東海第二発電所

工事計画認可申請に係る論点整理について (コメント回答)

平成30年7月26日

日本原子力発電株式会社

使用済み燃料乾式貯蔵建屋近傍調査孔及び液状化強度試験箇所（設置変更許可申請段階D2g-3層）

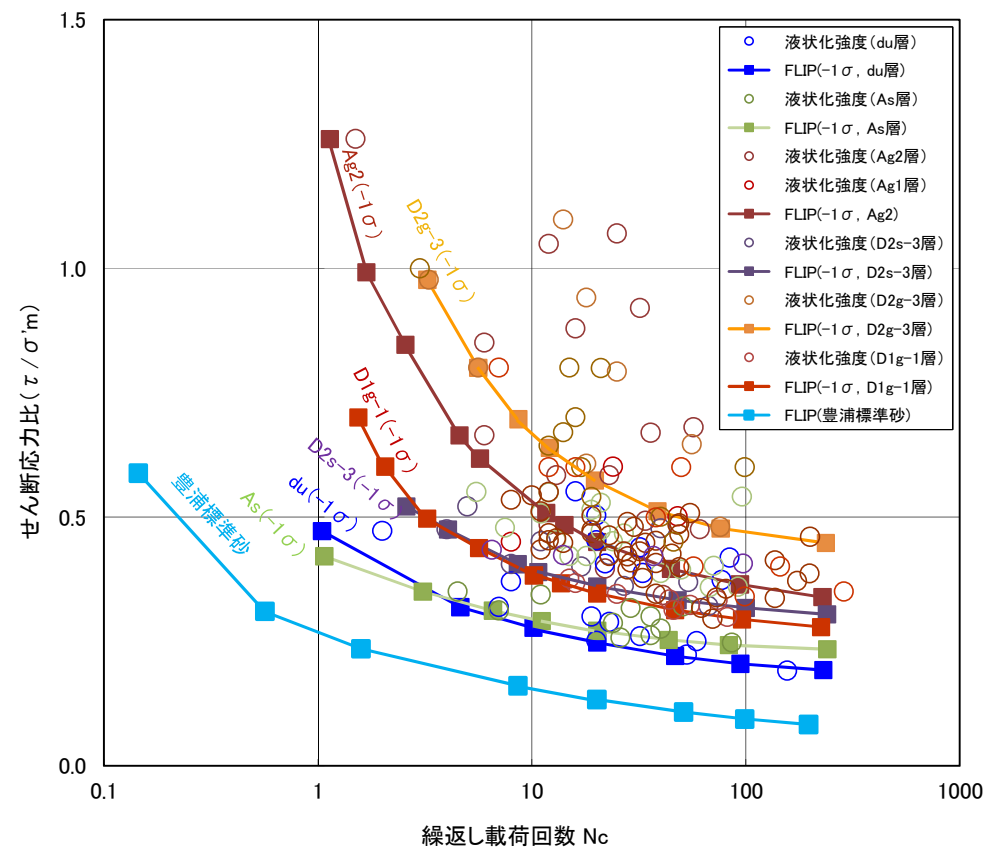
D2g-3層の液状化強度試験箇所代表性について各孔のボーリング柱状図及びN値を整理し、総合的に説明すること。

使用済燃料乾式貯蔵建屋設置位置におけるD2g-3層の地質的性状に大きな差異がないことから、当該位置で取得したD2g-3層の液状化強度特性は、使用済燃料乾式貯蔵建屋の評価に使用する液状化強度特性として代表性を有するものと判断される。

- D2g-3層の分布深度は、概ねG.L. -17m～G.L. -25m程度に分布する。
- 液状化強度試験用の供試体を取得したコア（■）付近について、ボーリング（●）のコア観察記録では、数mmから数十mmの礫を含む砂礫層であり、標準貫入試験結果では、一部にN値が30程度の箇所が認められるものの、概ねN値50以上の強固な地層であることを確認した。c孔のN値35の箇所は、礫分が少ない部分に該当している。また、BV1孔のN値が31の箇所は、柱状図の記載によれば礫分が少なく、かつシルト分がやや多い部分に該当する。このように細粒分が多いことは、液状化強度特性が大きくなることに寄与する傾向の要因であるため、液状化強度特性下限値の設定への影響は小さいが、有効応力解析では保守的な配慮として、代表性を確認した当該地層の液状化強度特性の下限値を下回る地層の液状化強度特性を設定する。
- 液状化強度試験用の供試体を取得したコア（■）とその近傍ボーリングc孔の粒度分布は同様であることを確認した。

解析モデル

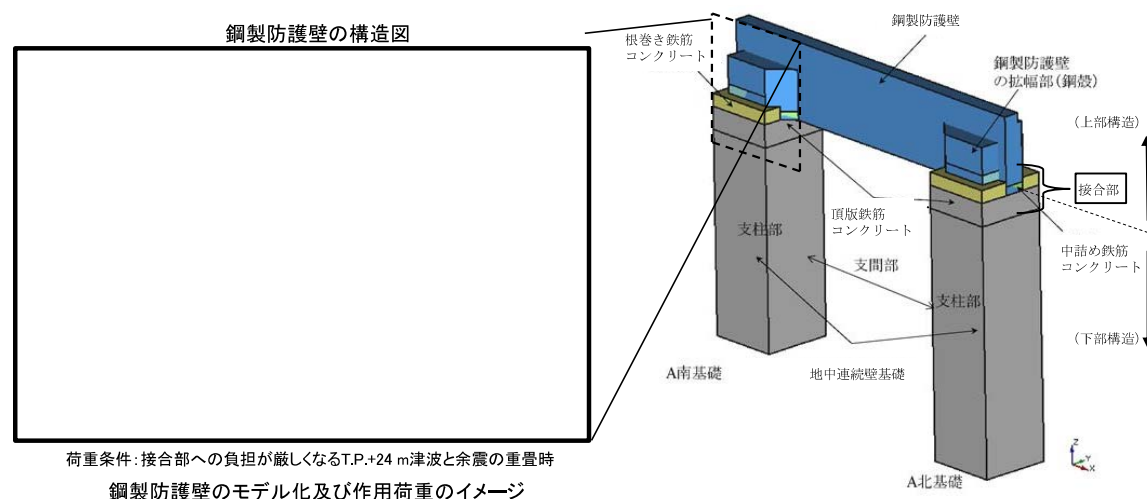
鋼製防護壁の接合部に設計荷重を与えた場合、及び設計荷重を超える荷重を仮想した場合の評価について、3次元解析（COM3）の結果を踏まえ、各部材が負担する荷重の伝達メカニズムや3次元挙動について整理して説明すること。

3次元解析（COM3）に基づき、3次元挙動と荷重伝達メカニズム及び荷重分散に関する各部材のひずみと荷重比率の関係を整理した。

3次元解析（COM3）による照査値は、設計荷重に対する各部材の最大局所ひずみと初期弾性係数を用いて保守的に応力を求め算定しているが、全ての部材について照査値が1.0以下であり、許容値を満足していることから安全余裕を有する構造であることを確認した。

また、接合部の構造は、設計荷重を超える荷重を仮想した場合においても、全ての部材において脆性的なひずみ増加を呈してしているものではなく、鉄筋のひずみ硬化開始ひずみ及びコンクリートの許容圧縮ひずみに対して十分余裕のある範囲内で耐荷性能を保持していることから、これらの部材が一体となった3次元構造として十分な靱性があることを確認した。

評価結果(Ss-31, 水平2方向+鉛直方向, 荒川mean式)

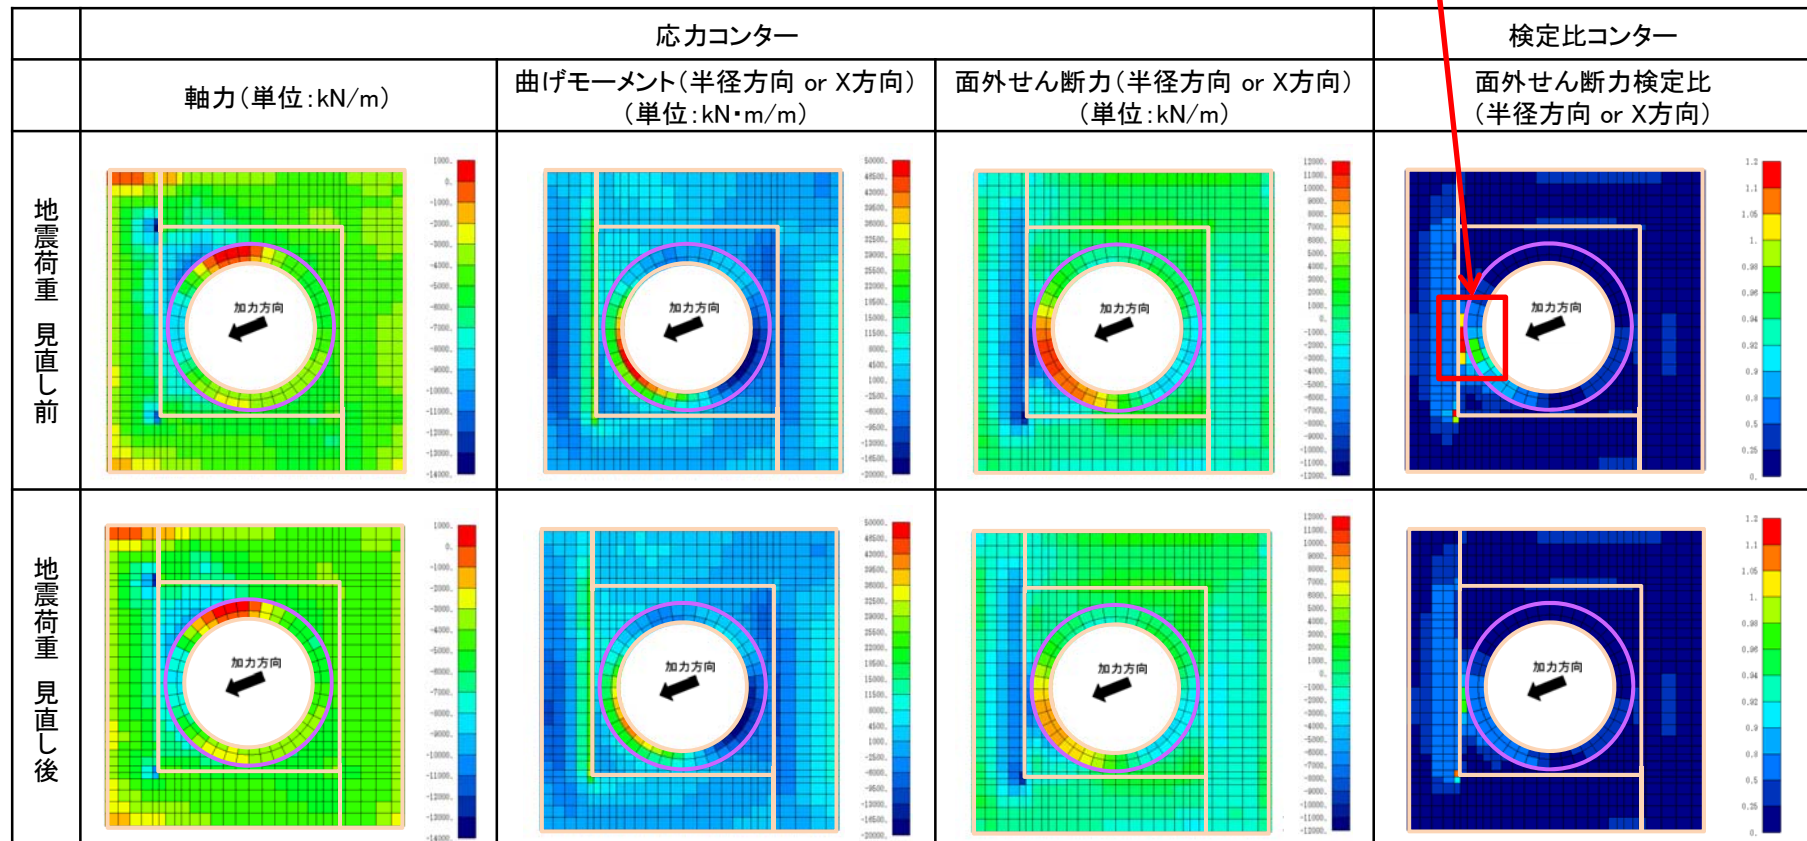
前回の審査会合からの地震荷重見直し前後の比較について、計算条件の変更点を整理し、評価結果に支配的な変更点を分析して示すこと。

✓地震荷重の見直しにより、原子炉建屋基礎盤に生じる応力が減少。

評価結果(Ss-31, 水平2方向+鉛直方向)

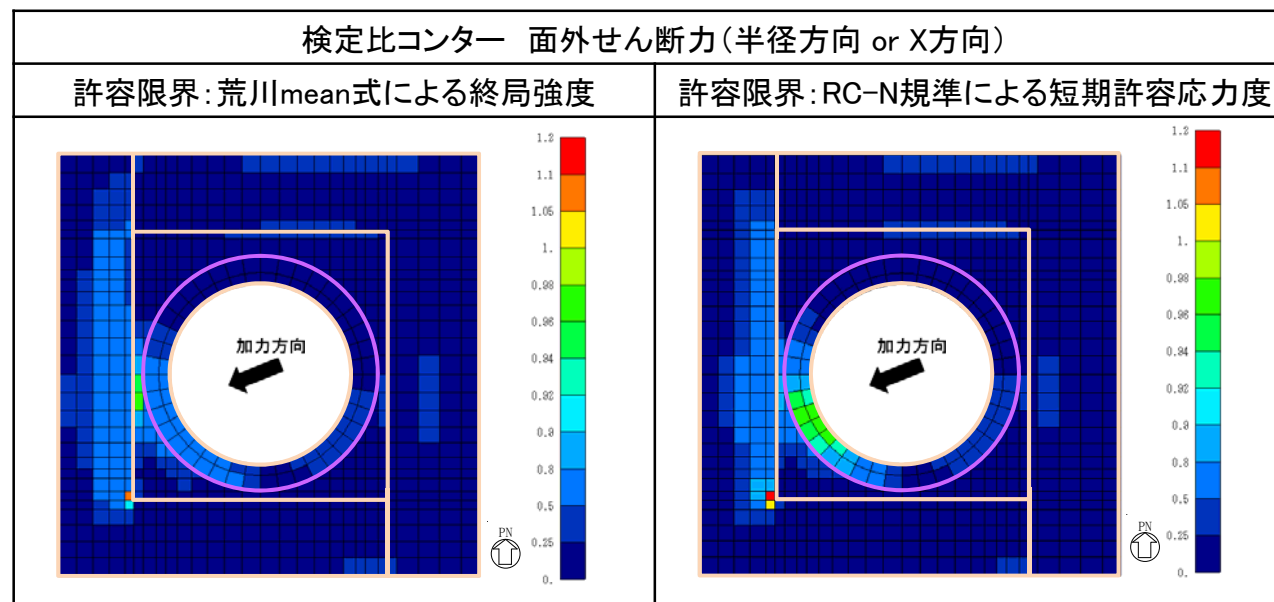
せん断終局強度を適用することを踏まえ、Sクラスの機器・配管系に対する支持機能への影響を検討した上で、せん断終局強度を適用する際の配慮について設計方針を検討すること。

- 平成30年2月補正時に、原子炉建屋基礎盤の面外せん断の許容限界に荒川mean式による終局強度を適用しており第527回審査会合においてその妥当性を示した。
- しかしながら、機器・配管系の支持機能に対しては、荒川mean式による終局強度を適用する際には、個別に詳細を検討する必要がある、これについては課題として残っている。
- そのため、荷重見直しにより応力が小さくなったことを踏まえるとともに、機器・配管系の支持機能の維持に係る評価の合理化の観点から、面外せん断の許容限界をRC-N規準による短期許容応力度に見直すこととし、機器・配管系に対する支持機能の確保を担保する。
- なお、原子炉棟基礎及び付属棟基礎については、今回の許容限界の見直しによらず、前回の審査会合でのご説明のとおり、Sクラスの設備の間接支持構造物として整理する。

No.465 応力平均化結果
内部ボックス壁コーナー部(X方向)

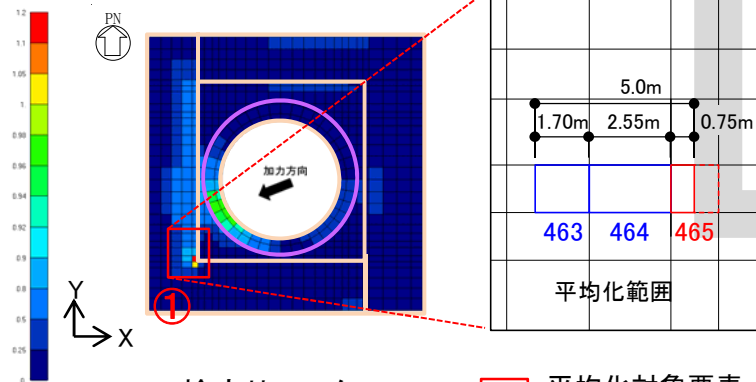
応力平均化について、平均化する方向を整理して示すこと。

- 原子炉建屋基礎盤の面外せん断の許容限界にRC-N規準による短期許容応力度を適用し、検定比を確認する。
- 水平2方向+鉛直方向入力(Ss-31)に対し、一部の要素でRC-N規準による短期許容応力度を超過するが、応力平均化を考慮することでRC-N規準による短期許容応力度以下となることを確認した。

図7 質点系モデルによる加速度
応答スペクトル
(EL.46.5m 鉛直方向加振時)

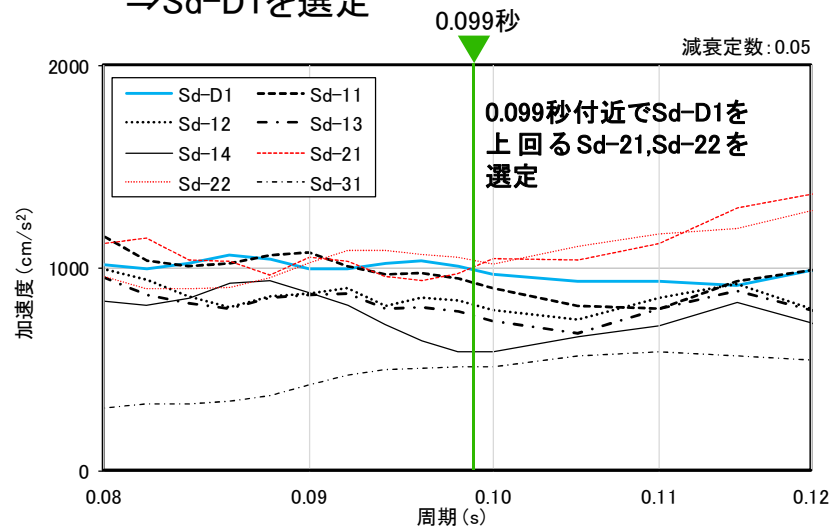
◆コメント 評価対象要素及び対象とする入力地震動の選定根拠を示すこと。

- ✓ ウェル壁のEW方向に開くモード(10.06Hz/0.099秒)付近でSd-D1を上回るのは以下の2波
⇒Sd-21,Sd-22

- ✓ 水平(EW方向)と鉛直地震力を組み合わせた地震荷重に対する検定比はSd-D1が最大となる。
- ✓ 静的応力解析による検定比に鉛直方向単独入力時に発生する開閉モードによる割増係数(応答増幅率)を乗じるため、応力解析による検定比が大きい地震動を選定。

⇒Sd-D1を選定
